A földművelési minisztériumi palota pályatervei.

## A bírálati jegyzőkönyvből.

A homlokzati pályázatra beérkezett 20 terv. A homlokzati pályaterveknél, miután az átalakítás költsége 400.000 koronába volt megszabva, a művészi megoldás mellett a költségösszeg is irányadónak tekintendő.

1. sz. — I. díj.

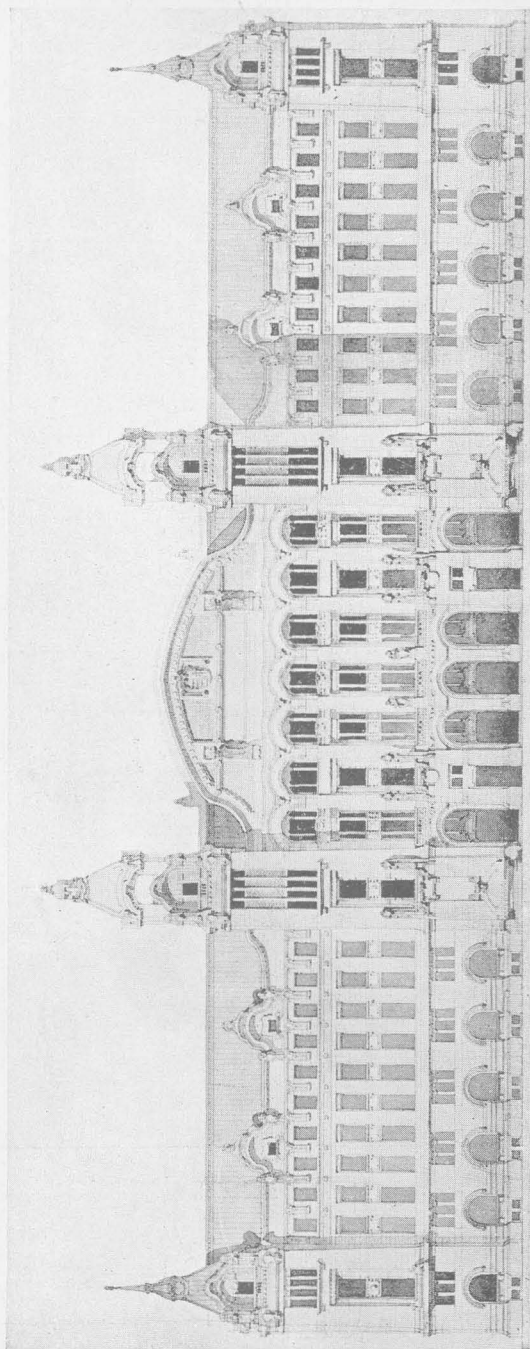
*Tőry Emil.* Homlokzatának középrizalitját két erőteljesen, de nyugodtan tagozott és magasan fölépített pilon közé fogja. A középrésznek csupán 5 tengelyét foglalja össze egy hatalmas, három emelet magasságú oszlopsorral. Az oldalt megmaradt egy-egy ablaktengelyt mint elválasztórészt használja föl. Ez a megoldás tagadhatatlanul nagyhatású koncepciót nyújt, bár ezt az eredményt meglehetősen mérvű átépítéssel éri el. A középső oszlopsort két kisebb torony közé fogott, erőteljes oromzat koronázza, amelynek háttéréül tetemes magasságú tetőzet szolgál. Az ablakszárnyak kiképzése a főhomlokzat részleteit szerényebb kivitelben ismétli és annak alkalmas ellensúlyául szolgál. A szélső rizalitok szintén átépülnek, valamint megmagasíttatik a legfelső emelet is, hogy a nagy tömegeknek megfelelő méretű párkány álljon szolgálatában. Az egyes részeiben még megoldásra váró architektúrának monumentális hatása el nem vitatható. A középső oszloprész megvilágítás szempontjából káros, valamint kifogásolható és felesleges is a két sarkon ezen szabad oszlop felett emelkedő, kisebb méretű megismétlése a középrizalit saroktornyainak. A főhomlokzat burkolata nagyrészt kőből készül, csupán a sima felületek volnának kőporral kevert vakolatból készíthetők. Erősebben exponált architektonikus részek mészkőből

vannak javasolva. Az oldalhomlokzatok burkolata mindenütt kőporos vakolat, a tornyok rézzel vannak födve.

Az első díjat odaítéli **Tőry Emil** tervének monumentális és nagyszabású homlokzati megoldásáért és annak művészi kiképzésű részleteiért. A második díjat odaítéli **Korb** és **Giergl** tervének a homlokzat nagyszabású megoldásáért, amelyben azon hiányokat, hogy annak egyes részei az alaprajz megváltoztatása nélkül alig építhetők meg, ellensúlyozzák azon előnyök, hogy az alkalmazott sima motívumok a helyiségeknek megvilágítását a legcsekélyebb mértékben sem akadályozzák. A harmadik díjat odaítéli **Sebestyén Artúr** tervének, amely önmagában művészi becsű alkotás, hiány azonban, hogy különböző ablak-tengelyek eltolása folytán az alaprajz megváltoztatása nélkül meg nem építhető.

2. sz. — II. díj.

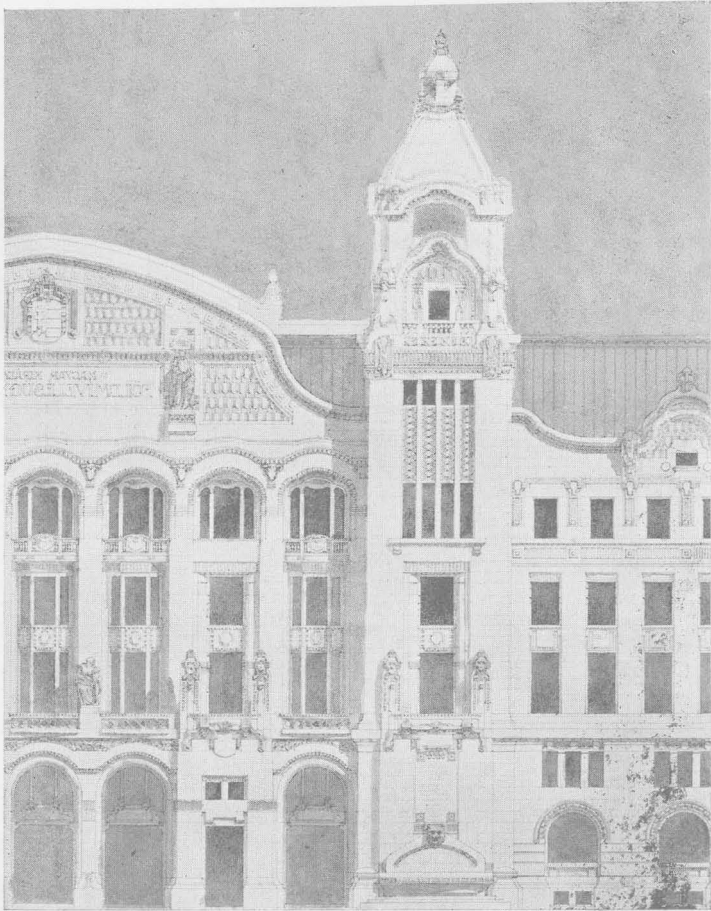
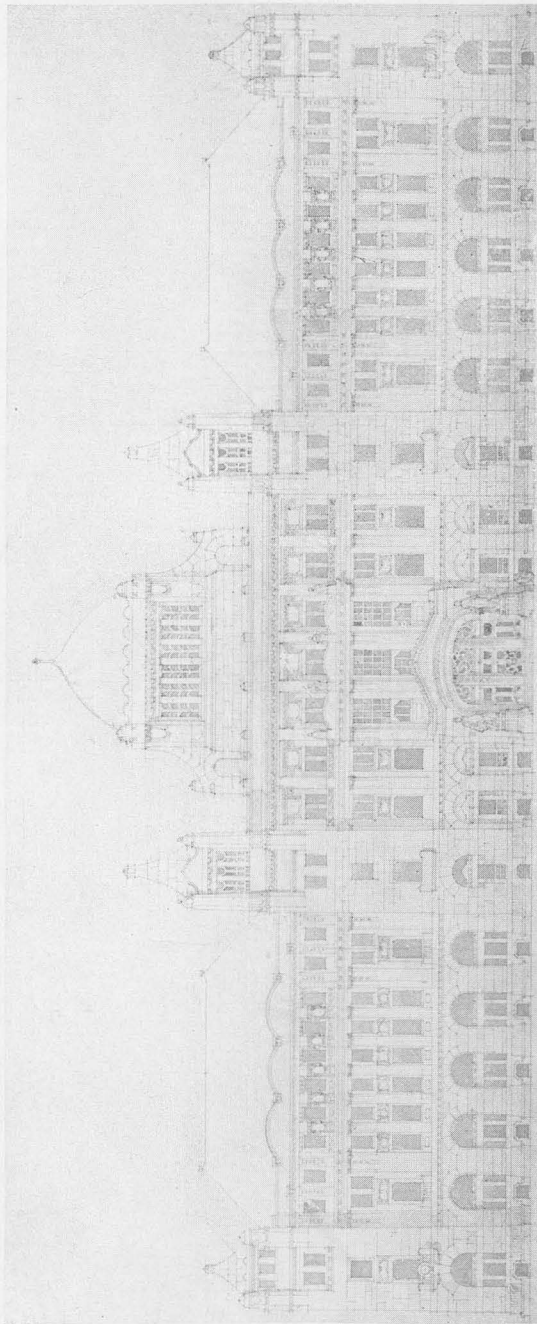
**Korb és Giergl.** Főhomlokzatának közepét a megfelelő részek teljes átalakítását igénylő pilonok közé fogja. A közbeeső rész egységes, pilléres ívsor alá foglalása, tetszetős részletképzésével együtt, igen kedvező hatást mutat. Előnye ennek a kiképzésnek, hogy a mögöttük levő helyiségek a lehető legteljesebb világítást kapják, miután a laposan tartott architektónikus tagozatok a fény-behatolást nem gátolják. Az oldalszárnyak kiképzése a két helyen alkalmazott, szervtelen oromzat folytán a középső része alatt maradt. A homlokzat szélein elrendezett sarokpilonok a főhomlokzat részleteit ismétlik, koronázó tornyuk azonban a homlokzat többi részleteivel ellenmondásban van. A terv főerejét az egyöntetű, nagyszabású koncepció és a rendkívüli rutinos és ízléses részletképzés teszi, amely az érvényesülő modern irányzat mellett is kiforrott stílszerűséget mutat. A főhomlokzat anyagát a tervleírás az architektónikus tagozatoknál kőből, a falsíkoknál vakolatból javasolja.

3. sz. — III. díj.

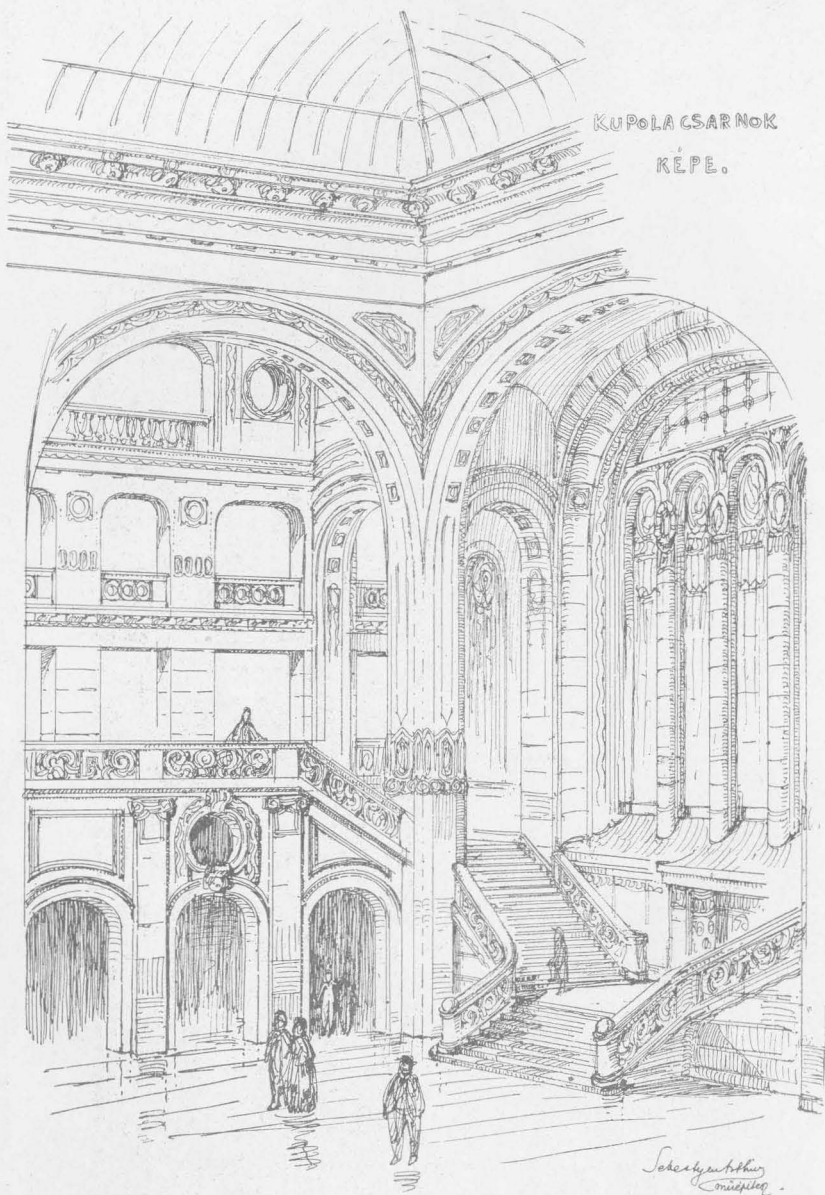
**Sebestyén Artúr.** Főhomlokzatában elég radikális átalakításokat visz véghez. A középső három földszinti nyílás helyébe hatalmas díszkaput létesít és fölötté két emeletsort igen erőteljesen áttör. Dacára ennek, az első emelet ablakait nem képes a helyiségek által megkövetelt méretben megoldani. A középrizalit két végét pilonokkal határolja, annak közepén, a nagy díszcsarnok fölött emelkedő hatalmas, kupolás fölépítmény dominál — a rajzban. Az oldalszárnyak tengelyeinek megváltoztatása a művészeti hatást nem eléggé szolgálja és fölöslegesnek is látszik. A főhomlokzat középső része és a sarokrizalitok kőburkolattal vannak tervezve, a koronázó sisakokkal együtt. A többi részek vakolva vannak. Az egész tervezet nagy koncepció mellett megoldatlanságokat is mutat fel. A homlokzat egyes csoportjaiban igen finom, művészi megoldást mutat, a csoportok összefoglalása azonban némileg nyugtalan. A kupola, alaprajz elhelyezésére való tekintettel, érvényesülni alig fog, ennek következtében a természetben a középső rész hosszú, vízszintes befejezése kedvezőtlenül hatna.

*Aigner Sándor, Budapest.*

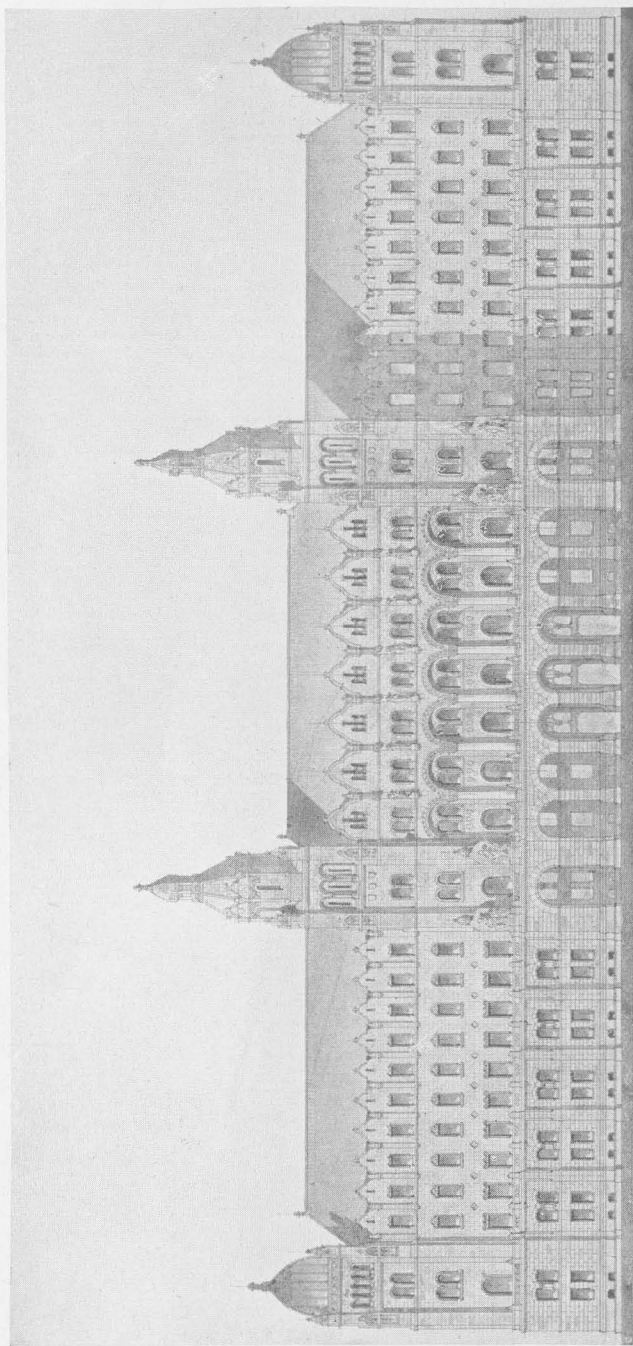
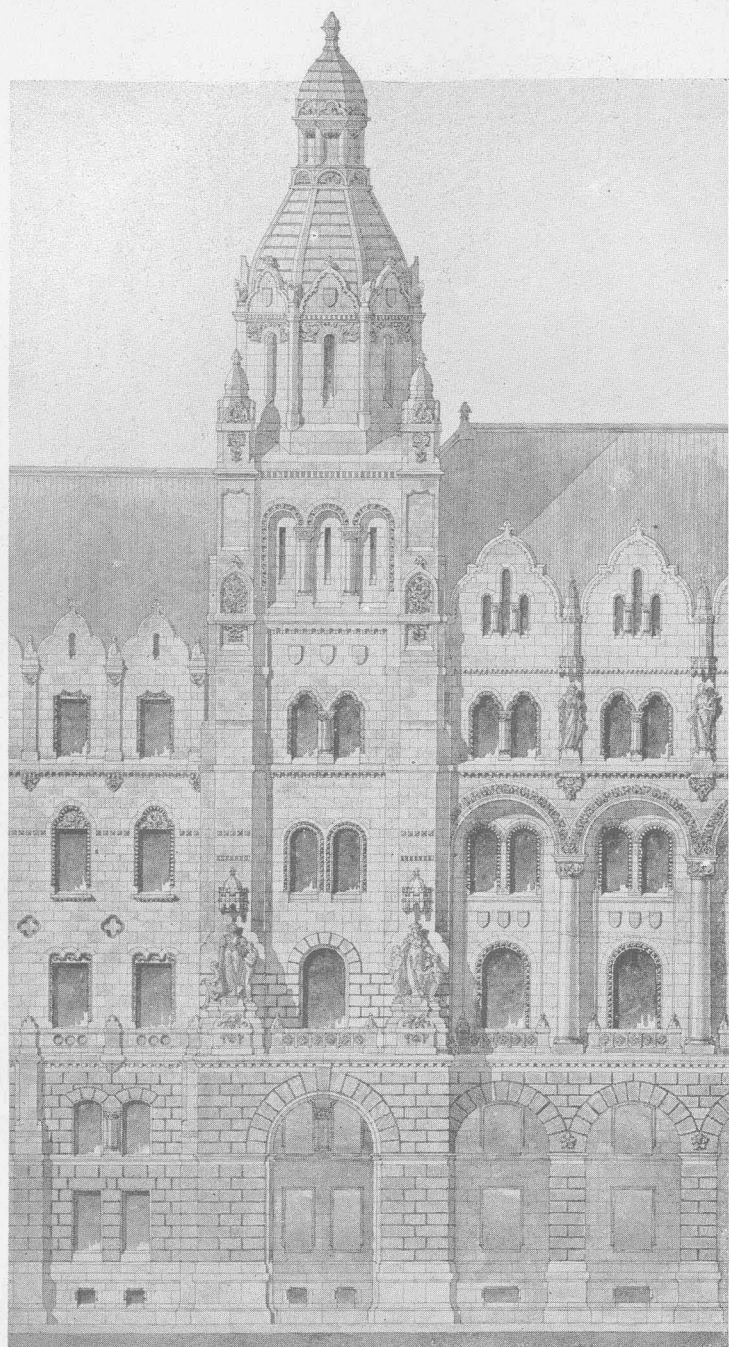
**Aigner Sándor.** Főhomlokzatának középrészét két karcsú, tetemes magasságú és kőkupolával koronázott torony közé fogja, amelyek önmagukban szabad forma kezelésű román stílusban tetszetősek. A főhomlokzat közbeeső része az egymásfölött ismétlődő két, majdnem egyenlő magasságú emelet sor egyhangúsága és a legfelső emelet, valamint az ezt koronázó sokszoros, egyforma oromzat kicsinyes hatású. A főemeleti oszlopsoros árkádok is, az oszlopoknak kis mérete folytán, emlékszerű hatást nem igen gyakorolnának. Az oldalszárnyak kiképzése nyugodt egyszerűséggel kívánja szolgálni a középrizalit gazdagságát, de az alsó rész a felsővel nincs szerves kapcsolatban és kedvezőtlen összhatású. A homlokzat szélein emelkedő pilonok felső emeletük és kupolájuk kiképzésében kevésbé sikerültek. Az architektónikus megoldás főjelességei a részletkérdésben nyilvánulnak, amely a román-stílus szabad formanyelvének gyakorlott és ízléses

kezelésére vall. A főhomlokzat középrizalitja és a szélső tornyok kőburkolatból vannak tervezve, esetleg azonban pirogránit-lapokat kíván alkalmazni a tervező. A homlokzat egyéb részei sátorin-vakolattal volnának bevonva.

5. sz. — Megvett terv.

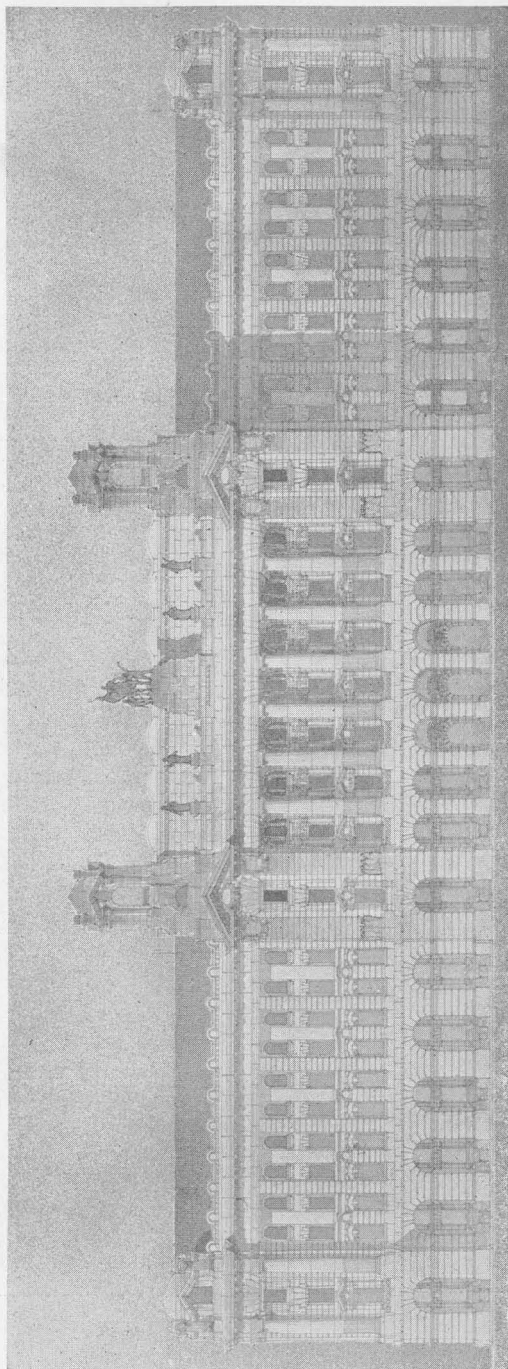
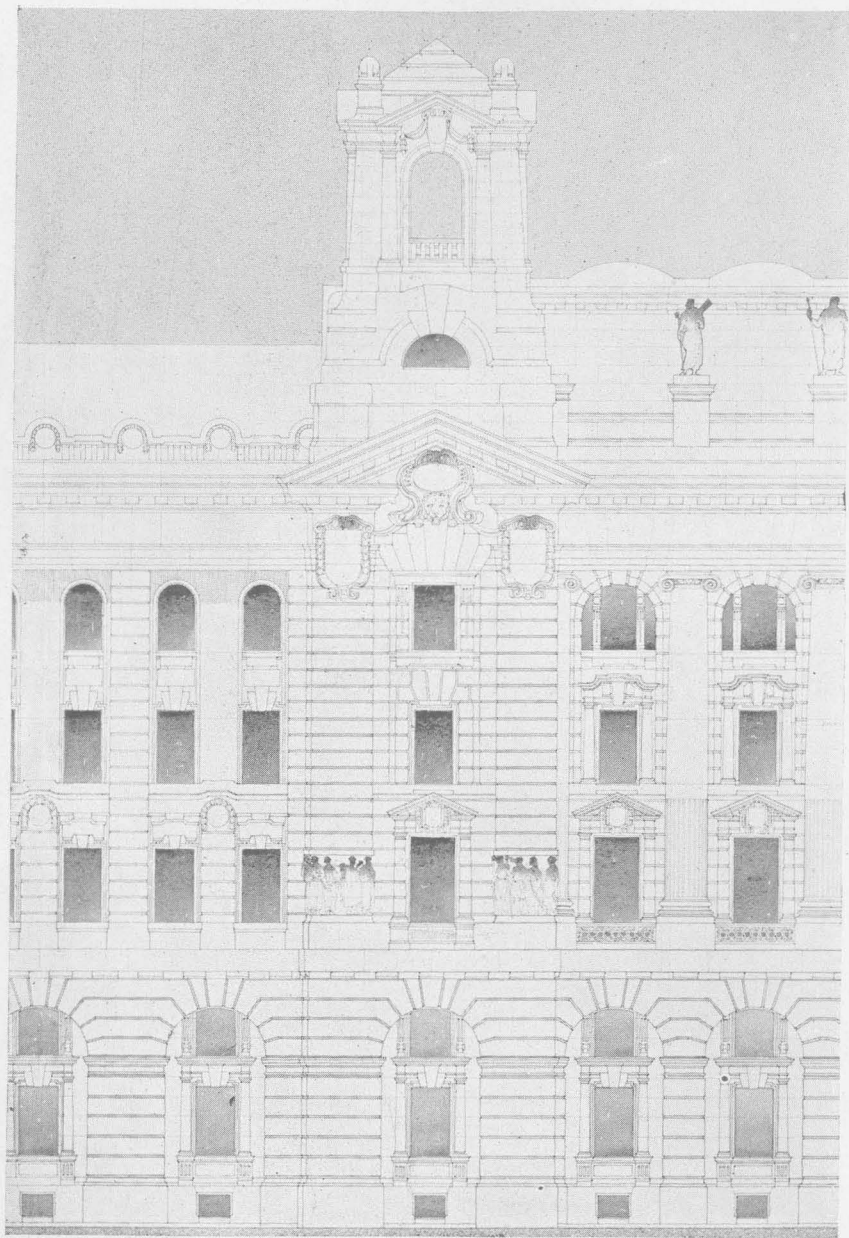
**Rainer Károly.** Főhomlokzatának középrizalitját a felső három emeleten hatalmas oszlopsor alá foglalja össze s azt erőteljes főpárkánynyal és fölébe épített, szobrokkal díszített aktikával és annak háttérét képező magas pártázattal koronázza. A rizalit két oldalán emelkedő pilonok részleteiben a középső oszlopsorhoz képest kicsinyesek és a háromszögű oromzat a pilonok egységes tömeghatását erőszakosan töri meg. Sikertült ezzel szemben a pilonok levegős és tisztán architektónikus koronázása. Az oldalszárnyak kiképzése egyszerű. A főhomlokzat szélső pilonjai az ismételt oszlopállásokkal teljes megoldásukban felette állanak a középső pilonoknak. Megvilágítás tekintetében a középrizalit erősen kiugró oszlopsora a mögéje elhelyezett helyiségeket, főleg a legfelső emeleten hátrányosan befolyásolja. Főhomlokzatának egész felületét kőburkolattal tervezi, a mellékhomlokzatokat pedig vakolattal. A nemes anyag mindenesetre hozzájárulna a homlokzat monumentális hatásához, félő, hogy az előirányzott összegtől nem létesíthető.

6. sz. — Megvett terv.

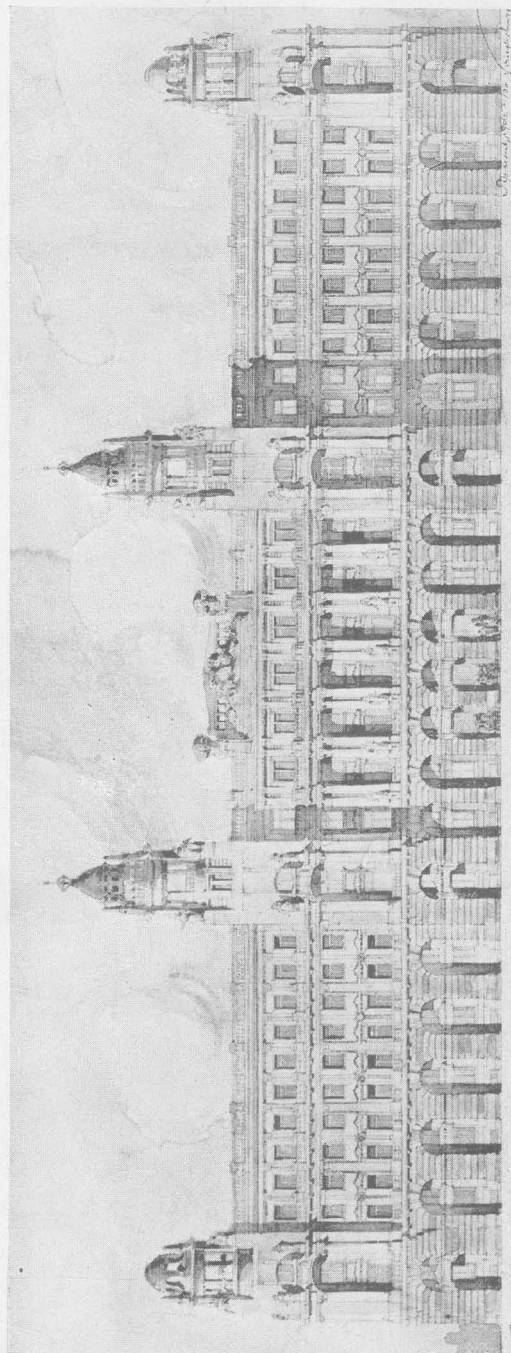
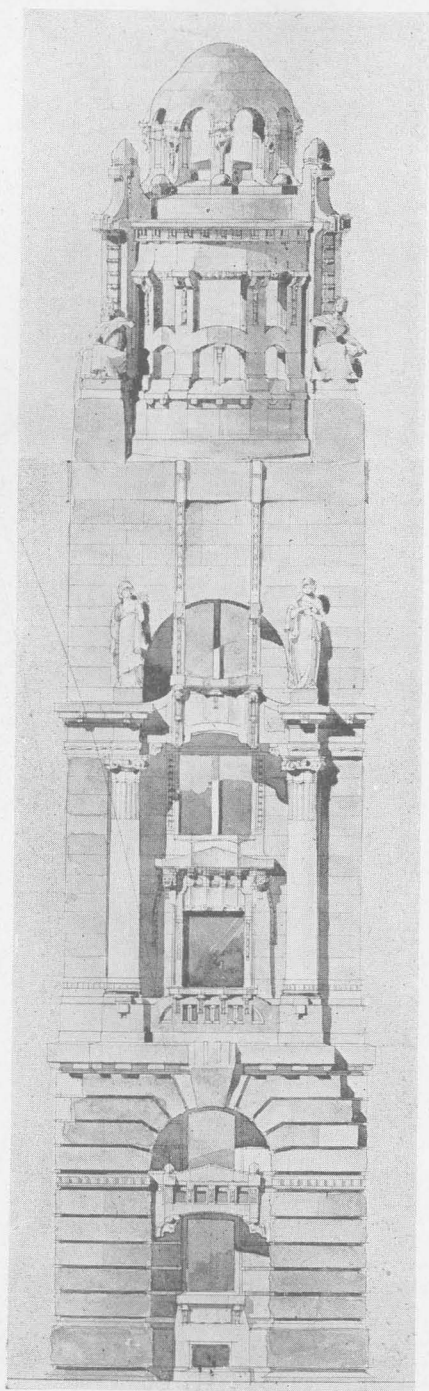
**Kriegler Sándor.** Főhomlokzatának középrizalitját kettős oszlopállásokkal emeli ki és a középső 3 tengelyét kissé önkényes szerkezetű és kiképzésű oromzattal koronázza. A határoló két pilon hatása kedvezőnek ígérkezik. A földszinti árkádsor átalakítása sikerült. Az oldalszárnyak emelet sorai azonban kissé bérházszerűek. A homlokzat végén levő pilonok némi eltéréssel a középpilonok architektúráját ismétlik. Az összes homlokzatok kőporvakolattal vannak tervezve, az erősebben hangsúlyozott részek pedig faragott kőből.
